Título: Relatório de Consulta Pública
Quadruplicação da Linha do Minho, no troço Contumil -
Ermesinde

Autoria: Agência Portuguesa do Ambiente
Departamento de Comunicação e Cidadania Ambiental
Divisão de Cidadania Ambiental
Rita Cardoso

Data: maio de 2023

Assunto: AIA 3586 - Projeto “Quadruplicação da Linha do Minho, no Troço Contumil - Ermesinde”.

Extrato, mapa de ruído, L_{den} ,

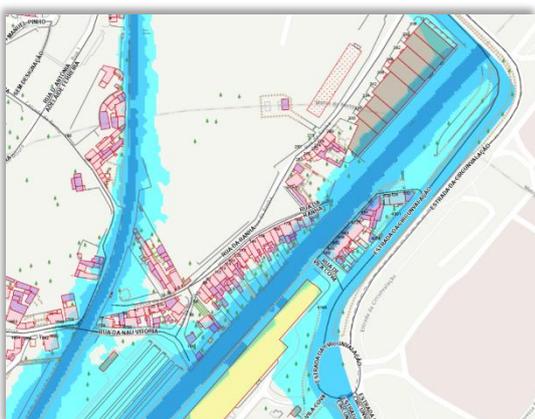
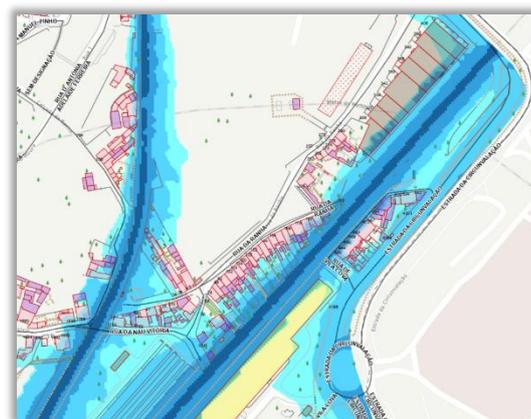
Importa igualmente salientar a existência de algumas diferenças ao nível dos mapas de ruído do município e os considerados no EIA (sem medidas implementadas). De facto o Mapa Estratégico do Ruído do Município do Porto, considera todas as fontes de ruído, sendo que para a zona em questão o tráfego rodoviário não tem qualquer significado, tal como acontece com os mapas do RS. Acresce que os valores/informação relativa à ferrovia considerada para o cálculo do MER do Município foi fornecida pela Infraestruturas de Portugal – Ferrovia (IP, pelo que se sugere a dissipação de eventuais disparidades.

Figura 1 - Quadruplicação da Linha do Minho, no Troço Contumil - Ermesinde: zona com presença de rede de abastecimento de água (assinalada a vermelho).

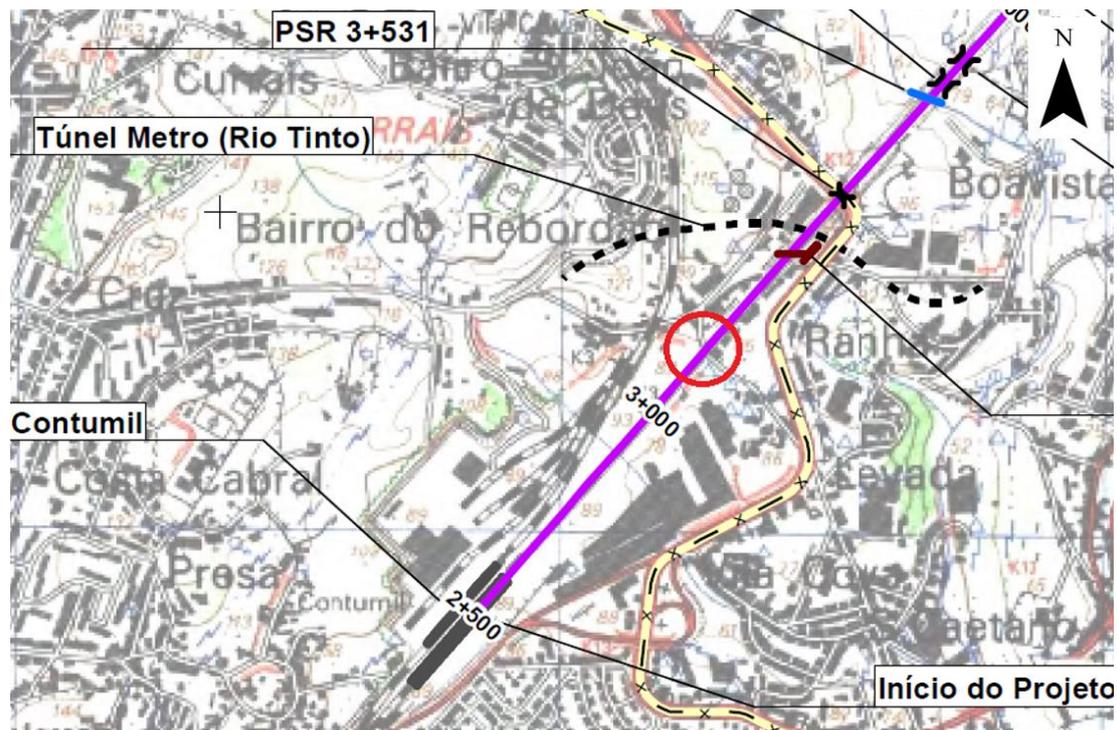
O projeto apresentado coincide com uma conduta distribuidora situada na Rua da Nau Vitória (Figura 1).

Figura 2 - Quadruplicação da Linha do Minho, no Troço Contumil – Ermesinde: zonas com presença de rede de saneamento (assinaladas a vermelho).

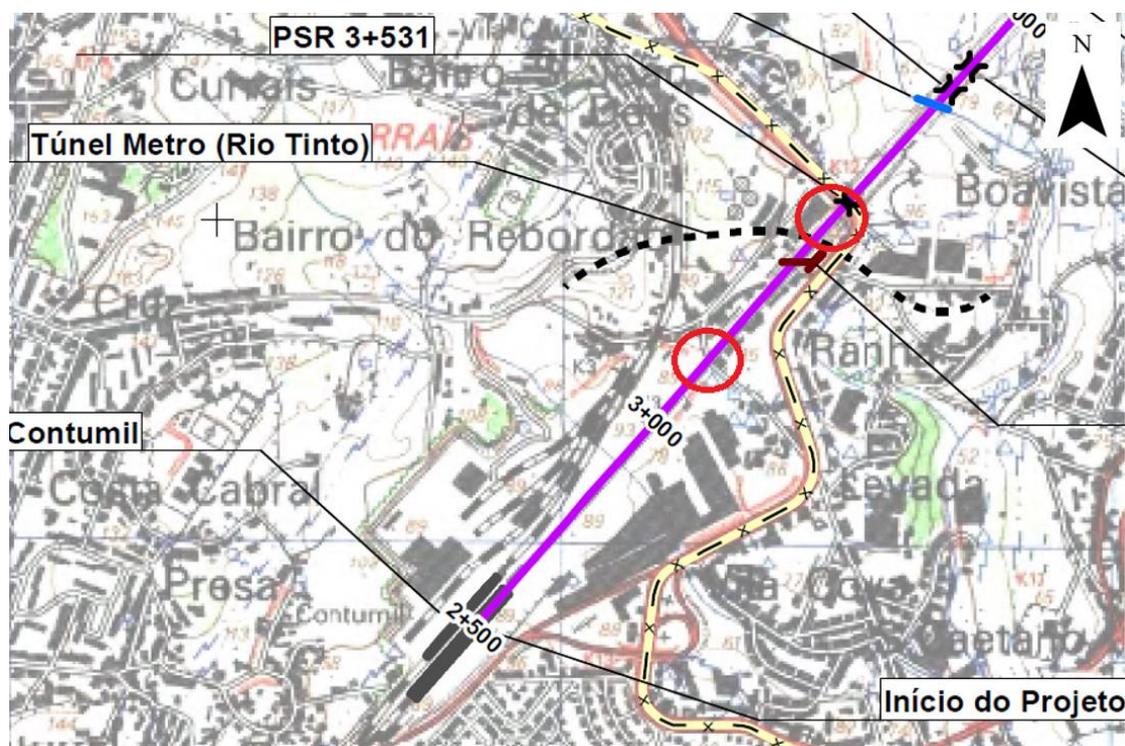
Relativamente à rede de águas residuais domésticas, destaca-se um coletor na Rua da Nau Vitória (profundidade ~5m). Alerta-se ainda para a presença de duas redes – uma sob pressão (coletor geral da zona leste - CGZL) e outra gravítica – junto à passagem superior rodoviária (PSR) da Estrada da Circunvalação – ver Figura 2.

Figura 3 - Quadruplicação da Linha do Minho, no Troço Contumil – Ermesinde: zonas com presença de rede de águas pluviais (assinaladas a vermelho).

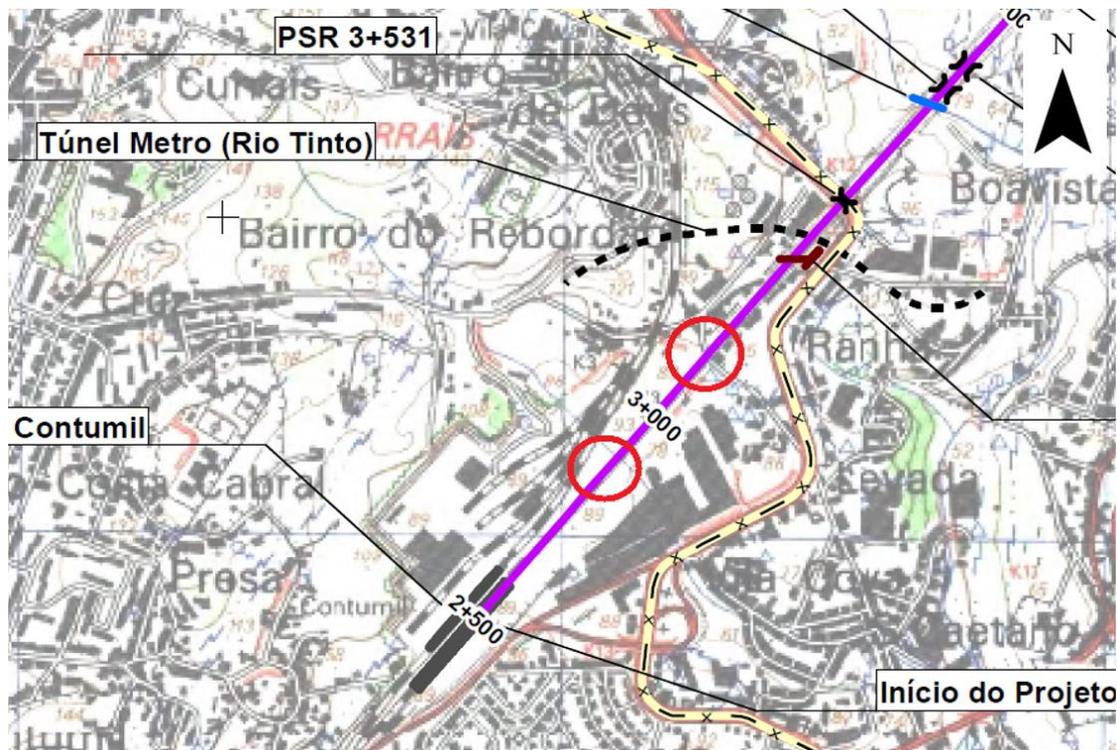
No caso da rede de drenagem de águas residuais pluviais e linhas de água, identifica-se um braço afluente entubado do Rio Tinto – Ribeira de Currais, localizado junto à Rua do Dr. Deniz Jacinto, a uma profundidade elevada (~7m). Nas interferências com estes recursos hídricos, deve ser consultada a Agência Portuguesa do Ambiente (APA), uma vez que é esta a entidade que tutela as linhas de água.

Na Rua da Nau Vitória, destaca-se ainda a presença de uma rede profunda (~5m), bem como de uma tubagem de água de mina, instalada em galeria técnica (Figura 3).
